**Projet :**  
1824 - Haux

**Phase :**  
DET

**Planche :**  
Plan de toitures

**Date :**  
04 février 2020

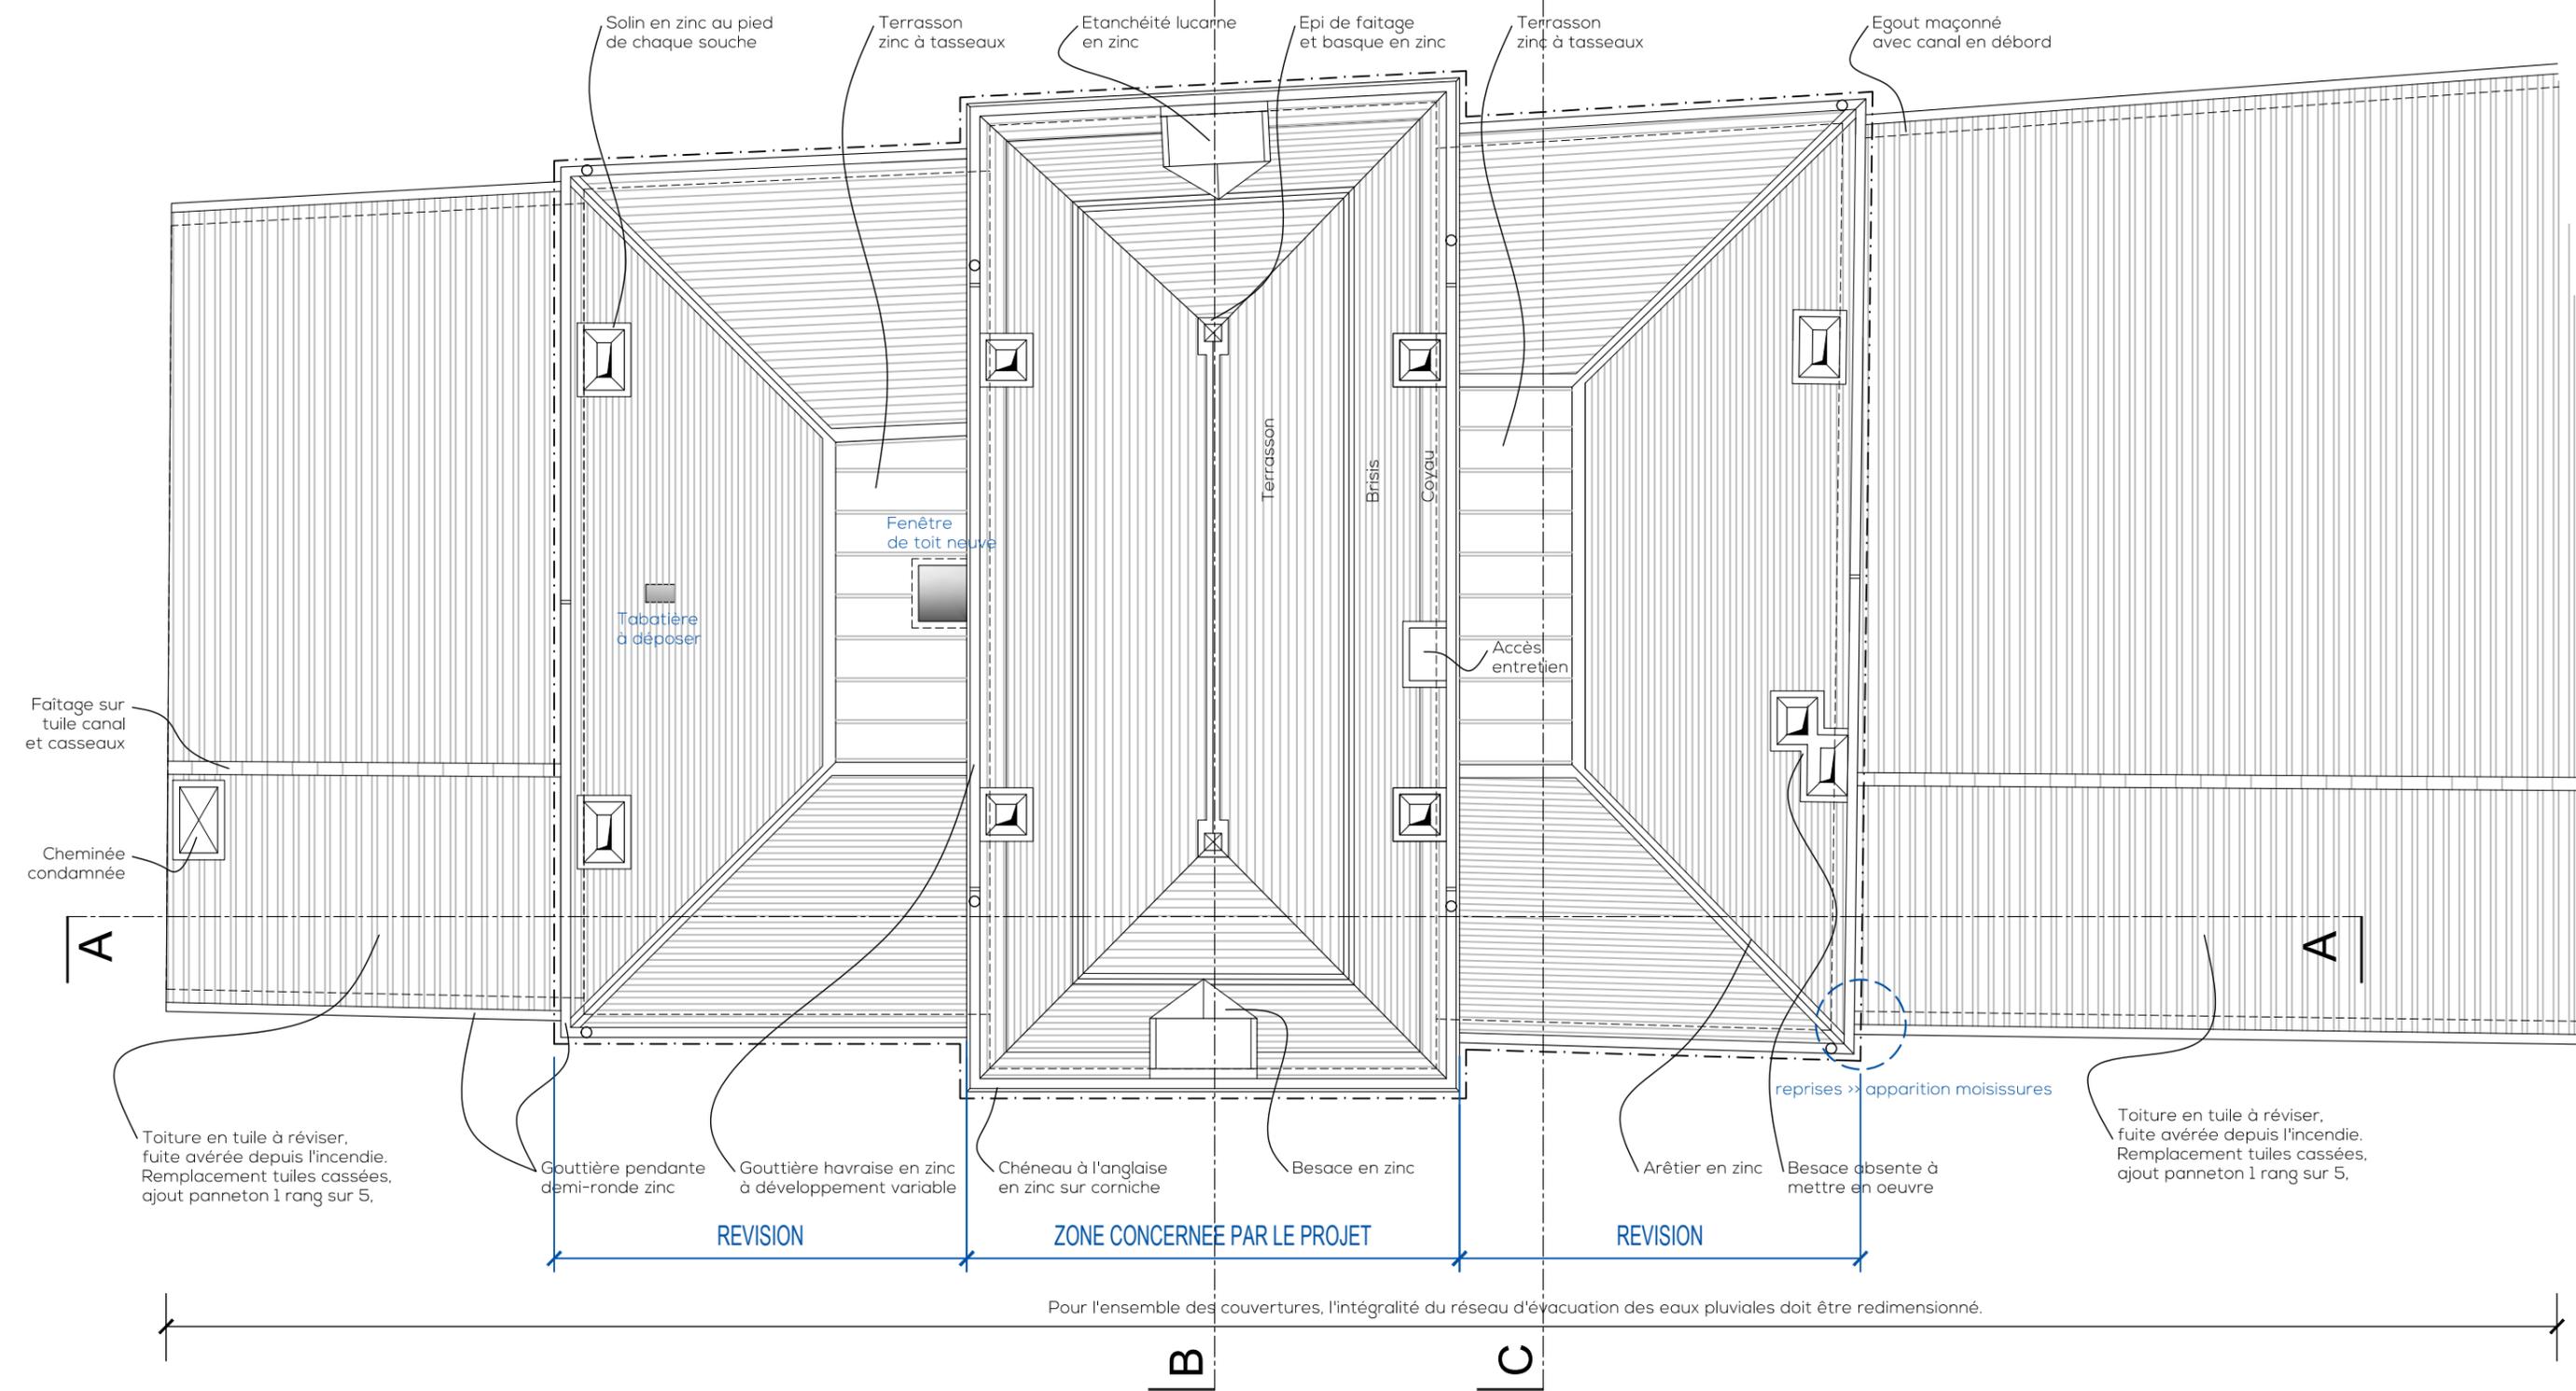
Couverture en ardoise crochets inox et zinc à reprendre en intégralité, à l'identique  
(couverture du corps central totalement détruite, couvertures des ailes fortement dégradées par l'incendie)

Couverture en tuile canal à réviser, du fait de fuite avérée suite à l'incendie  
(remplacement des tuiles cassées, ajout panneton 1 rang sur 5)

Toiture en tuile à réviser, fuite avérée depuis l'incendie. Remplacement tuiles cassées, ajout panneton 1 rang sur 5.

Besace absente à mettre en oeuvre

Toiture en tuile à réviser, fuite avérée depuis l'incendie. Remplacement tuiles cassées, ajout panneton 1 rang sur 5.

Pour l'ensemble des couvertures, l'intégralité du réseau d'évacuation des eaux pluviales doit être redimensionné.

**Planche :**  
Plan de charpente

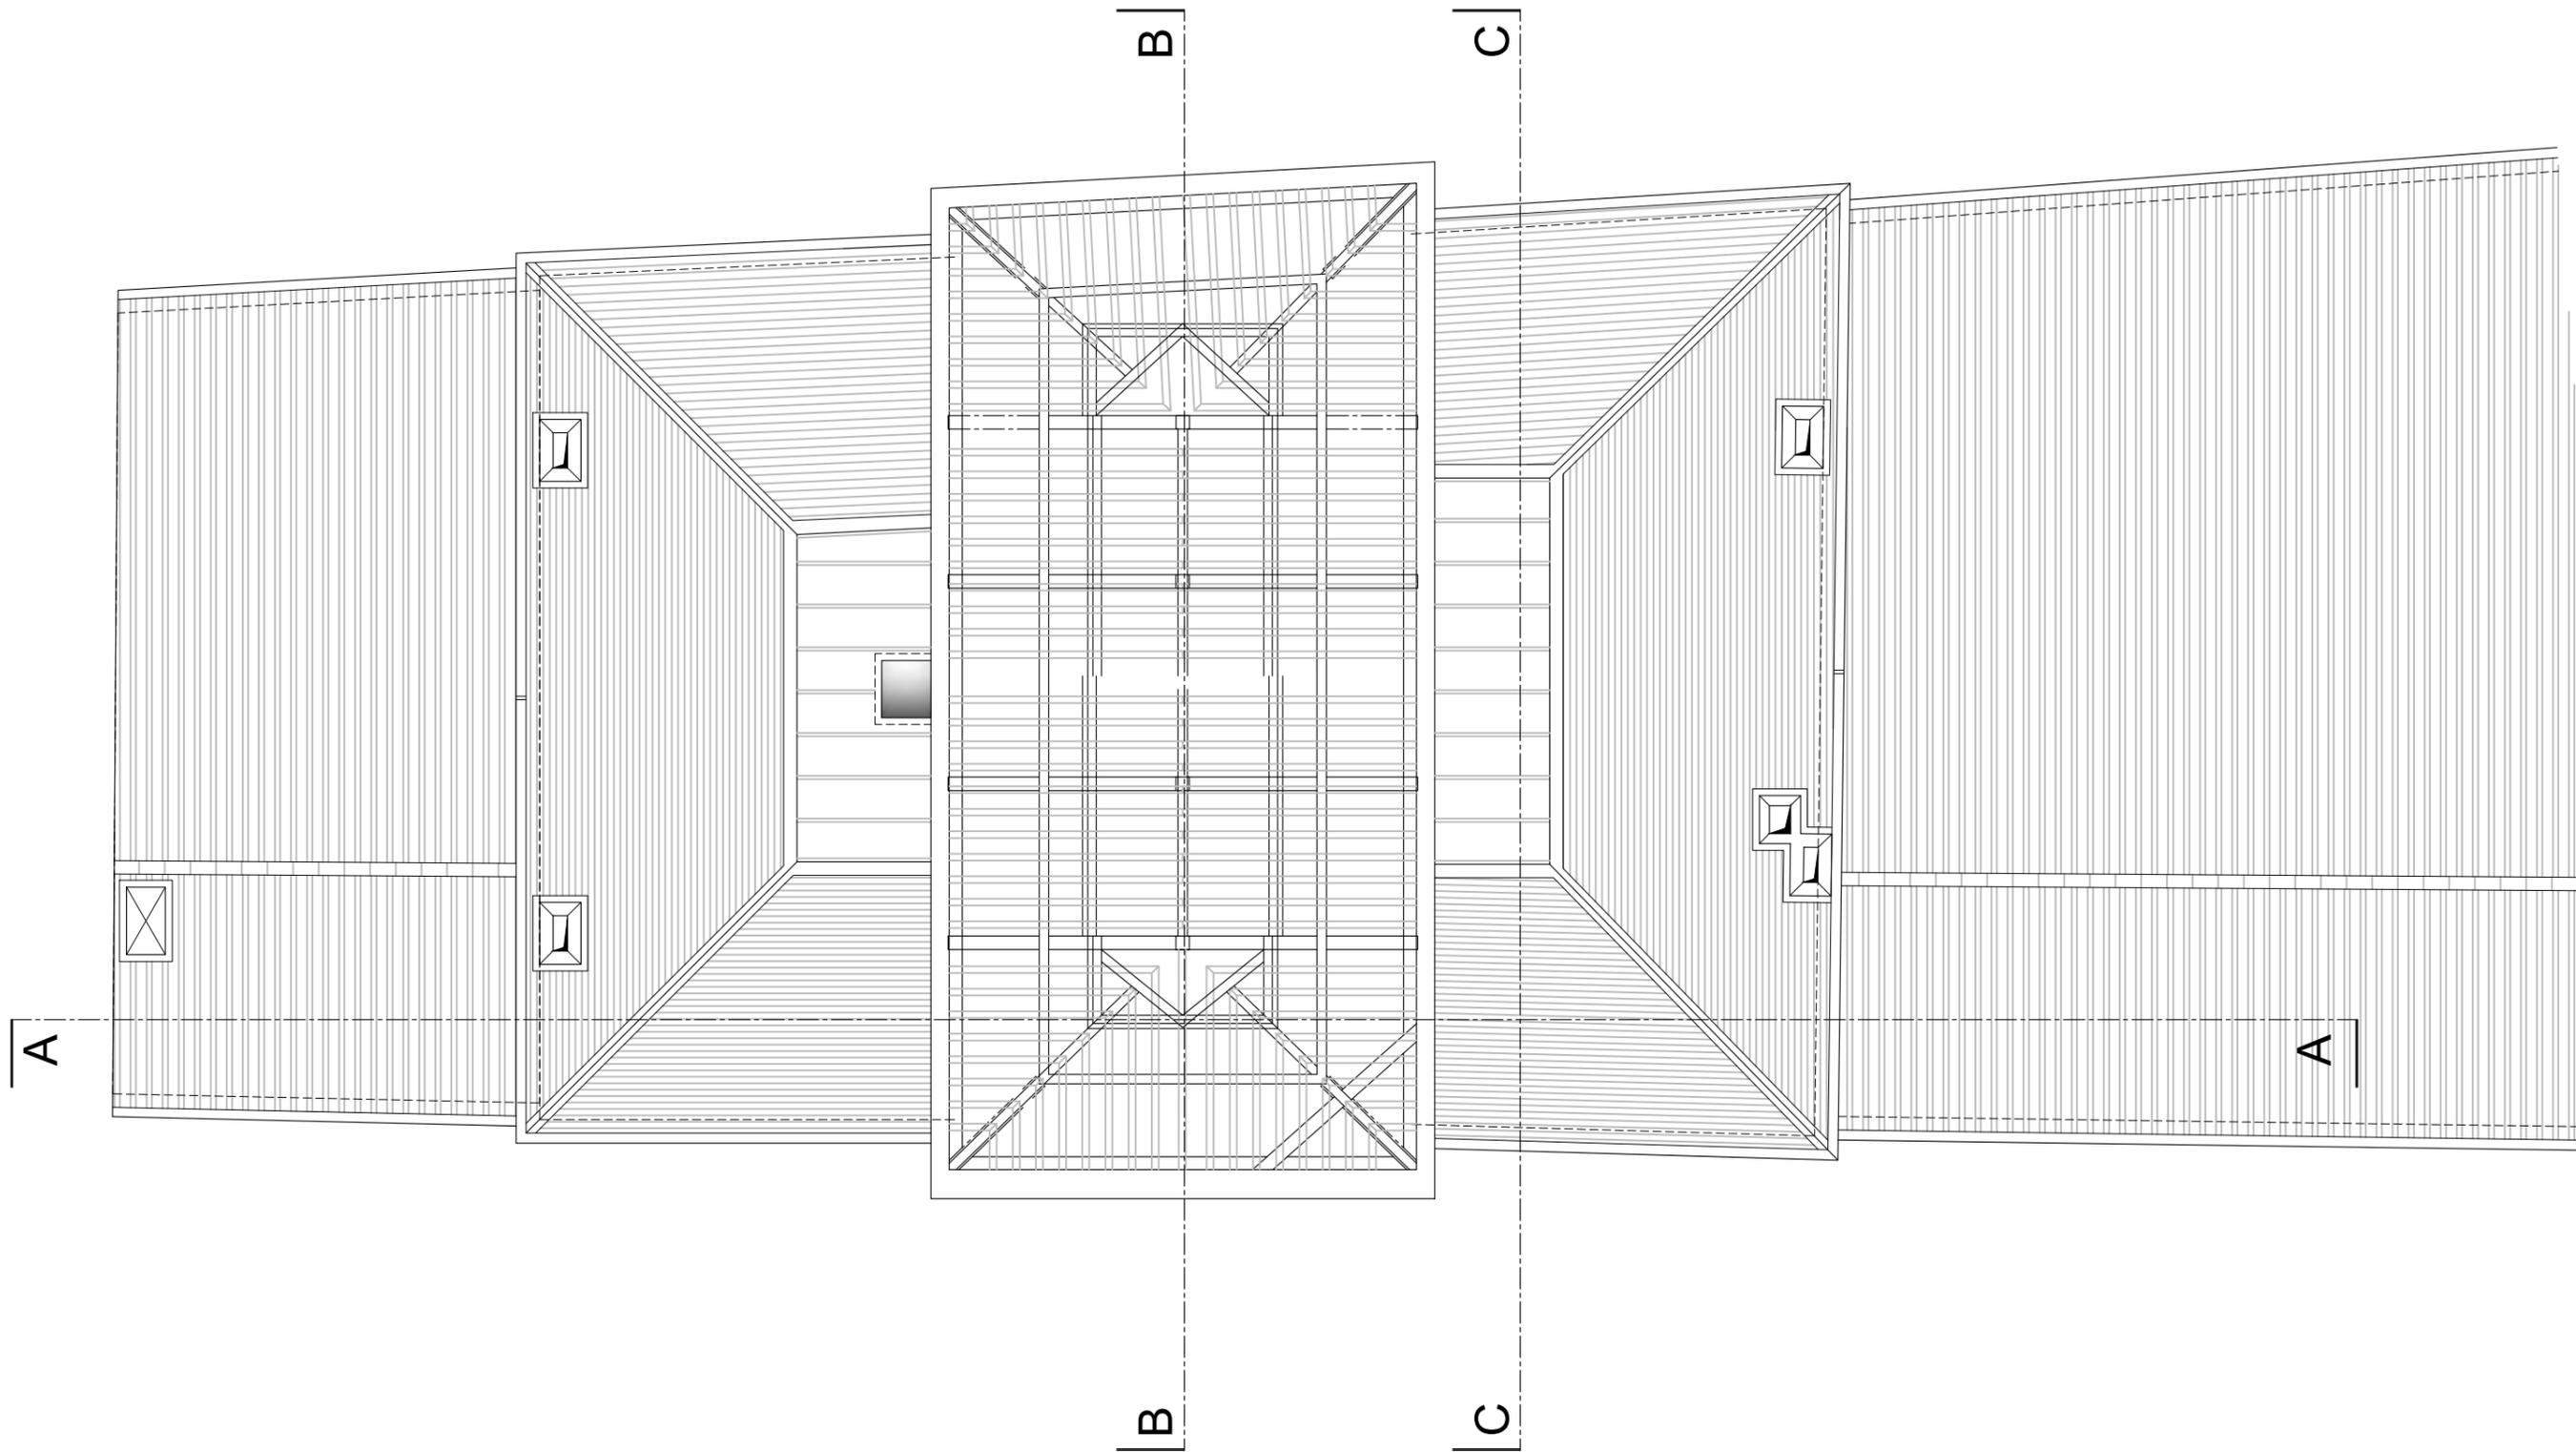
dessin de charpente à définir avec l'architecte - le dessin ne sera pas nécessairement celui de l'existant
